Keuringsverslag van een elektrische laagspanning- en zeer lage spanningsinstallatie

NIET CONFORM

Straatnaam Jeugdlaan
Huisnummer 94
Busnummer
Postcode 3550
Gemeente HEUSDEN-ZOLDER
Land België

Controlebezoek van een huishoudelijke installatie volgens (KB 08/09/2019) - AREI Boek 1- 6.5. en 4.2.4.3.

Afbeelding schakel- en verdeelbord:

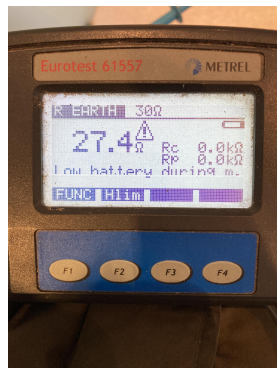
- 12.01 De waarde van de isolatieweerstand van één of meerdere stroombanen is kleiner dan 0,5M ohm (Boek 1 Onderafdeling 6.4.5.1.) Meerdere kringen (zie foto) Kortsluiting op 1 kring

- 15.02 De aanduiding van de stroomkringen en/of apparatuur, aansluitklemmen, enz dient aangebracht of vervolledigd te worden. (Boek 1 Onderafdeling 3.1.3.1. en 3.1.3.3.A. en 5.1.6.1)

- 15.05 De deur en/of afschermplaat van het schakelbord dient (terug)geplaatst worden. Aanraking van onder spanning staande delen mogelijk. (Boek 1 Afdeling 5.1.4. en 5.3.5.1.A. en 4.2.2.3.)

- 15.09 De genaakbare, naakte onder spanning staande delen zijn onvoldoende afgeschermd. (Boek 1 Afdeling 5.1.4. en 4.2.2.3.)
- 15.13 De nominale spanning dient duidelijk vermeld te worden op een oordeelkundig gekozen plaats. (Boek 1 Onderafdeling 3.1.3.3.)

- 17.01 De nominale stroomsterkte van de beveiliging dient aangepast te worden aan de toelaatbare stroomsterkte van de stroomafwaarts geïnstalleerde leiding en/of verbruiker. (Boek 1 Afdeling 4.4.1.) Automaat 2P-C40A met 3G2,5 bekabeling achter.
